Carta nº 409/2025 – Regulatório Técnico

Assunto: Recurso ao parecer sobre Manifestações do Prestador (PMP) de Tramandaí,
Processo nº 2237/2024.

Informação: 279/2024-G1

Assunto: Resposta ao Ofício 285-2025 - AGESAN - Processo nº 2237/2024 de Tramandaí.

Figura 1

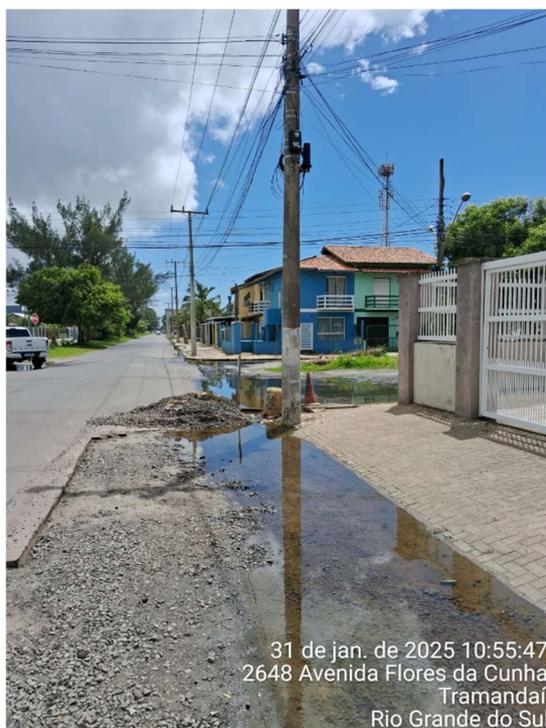
NC 03: As evidências encaminhadas indicam que a prestadora de serviço ainda está utilizando uma quantidade excessiva de água, bem como a drenagem não está sendo eficiente.

NC	CÓDIGO DA NC	UNIDADE	Sistema de Esgotamento Sanitário - Repavimentação
3	-	CONSTATAÇÃO	Excesso de lançamento de água na via pública ocasionando alagamentos na pista de rolamento.
GRUPO	PRAZO	NÃO CONFORMIDADE	Lançamento inadequado de água na pista de rolamento ocasionando alagamentos.
2	10 dias	OBSERVAÇÃO	Av. Flores da Cunha - Situação 3: 29°59'47.88" S 50°8'15.94" W

Reiteramos que não há qualquer forma de lançamento de água na via, por parte da Corsan, uma vez que a obra de assentamento da rede coletora de esgoto já se encontra concluída na Av. Flores da Cunha. Dessa forma, o acúmulo de água é causado em razão das chuvas e do efeito das marés (que represam o escoamento), associados à deficiência do sistema de drenagem pluvial do município.

Assim, ocorre que esta via, como outras do município, não possuem um sistema adequado de drenagem pluvial, ficando alagada por período considerável sempre que ocorre precipitações. Logo, não há como atribuir qualquer responsabilidade relacionada ao acúmulo de água ou à quantidade excessiva de água verificada nesta rua, à Corsan; simplesmente pelo fato desta não estar realizando qualquer ação que exija esgotamento/lançamento de água no logradouro, tendo em vista já estar concluída a obra de instalação da rede coletora no local.

Aliás, no momento se aguarda que a via apresente condições favoráveis (escoamento/secagem do solo) para se efetuar a sua repavimentação definitiva. Portanto, não consta mais qualquer tipo de tubulação de esgotamento da obra da Corsan (fato que gerou o apontamento da NC-3, enquadrado como lançamento inadequado de água na pista de rolamento, ocasionando alagamentos), sendo o acúmulo de água exclusivamente decorrente das chuvas/marés do período e da ineficiência do sistema de drenagem da rua, a qual demanda um espaço de tempo maior para que o escoamento se opere, como pode ser observado na sequência de imagens abaixo apresentadas (Figuras 1-2-3-4).
